ACTA No. 18

1. Presentación de los asistentes.
2. Mesa de asistencia para brindar orientaciones y claridades sobre el componente de geotecnia del proyecto “Construcción de red de alcantarillado sanitario, emisario final y planta de tratamiento de agua residual en el centro poblado la horqueta de la vereda el Guafal, municipio de Monterrey Casanare”.
3. Compromisos.

Respecto de la información que me comparte del componente de geotecnia del proyecto 1-2021-70 CONSTRUCCIÓN DE RED DE ALCANTARILLADO SANITARIO, EMISARIO FINAL Y PLANTA DE TRATAMIENTO DE AGUA RESIDUAL EN EL CENTRO POBLADO LA HORQUETA DE LA VEREDA EL GUAFAL, MUNICIPIO DE MONTERREY CASANARE y teniendo en cuenta las observaciones que seguan pendientes, me permito manifestar:

PERFIL PASO ELEVADO #1
 ESCALA HORIZONTAL 1:150
 ESCALA VERTICAL 1:150

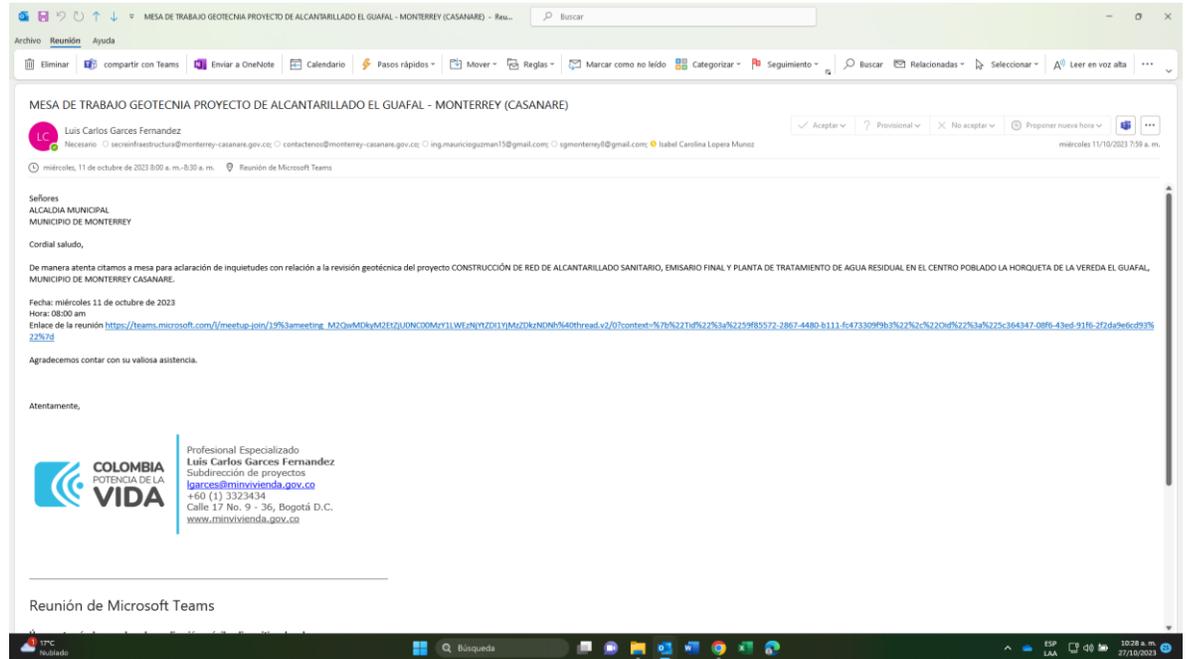
cruzar, esto teniendo en cuenta que, aparentemente, la tubería pasa muy cerca de la lámina de agua, se adjunta imagen ilustrativa:

Precisar si la cimentación de los pasos elevados es consistente con recomendaciones hidrológicas. Revisar si la información consignada de los pozos de inspección se encuentra actualizada, esto teniendo en cuenta que el Comité Técnico recomienda usar concreto impermeabilizado no mampostería, es probable que, por lo tanto, no se requiera el geotextil ilustrado. Se recomienda verificar si los tramos de tubería que se encuentran más superficiales requieren cárcamo de protección (ver tabla de hoja 38 de 382), en caso afirmativo, presentar recomendaciones geotécnicas a que haya lugar.

Si bien la Evaluadora había indicado que esta observación se encontraba subsanada, es necesario precisar que se presentaron recomendaciones de los pasos elevados de manera interdisciplinaria, esto teniendo en cuenta que, aparentemente, no se consideraron niveles de inundación, avenidas torrenciales y demás amenazas que pudieran afectar la tubería en el periodo de diseño.

2. En el informe debe quedar claramente definido el proyecto presentado a consideración del VASB, en este caso deben detallarse: diámetros de tubería, longitudes en las que aplica cada uno, profundidades de instalación, caracterización de zonas por donde será instalado (andén, zona verde, vía pavimentada, etc); y de cada una de las estructuras puntuales que conforman la PTAR (por ejemplo: caseta de operaciones, planta compacta prefabricada, etc) especificar dimensiones, geometría, materiales, sistema estructural, localización, niveles de desplante de cada estructura con el nivel del terreno, ilustrar (dicha información debe corresponder con diseños estructurales e hidráulicos). Siguen sin describirse las zonas por donde serán instaladas las tuberías, por lo tanto, no es posible verificar consistencia con presupuesto. Además, será responsabilidad del Líder del proyecto confirmar que los pasos elevados sean consistentes con las recomendaciones hidrológicas de los cuerpos de agua por cruzar, esto teniendo en cuenta que, aparentemente, la tubería pasa muy cerca de la lámina de agua, se adjunte imagen ilustrativa:
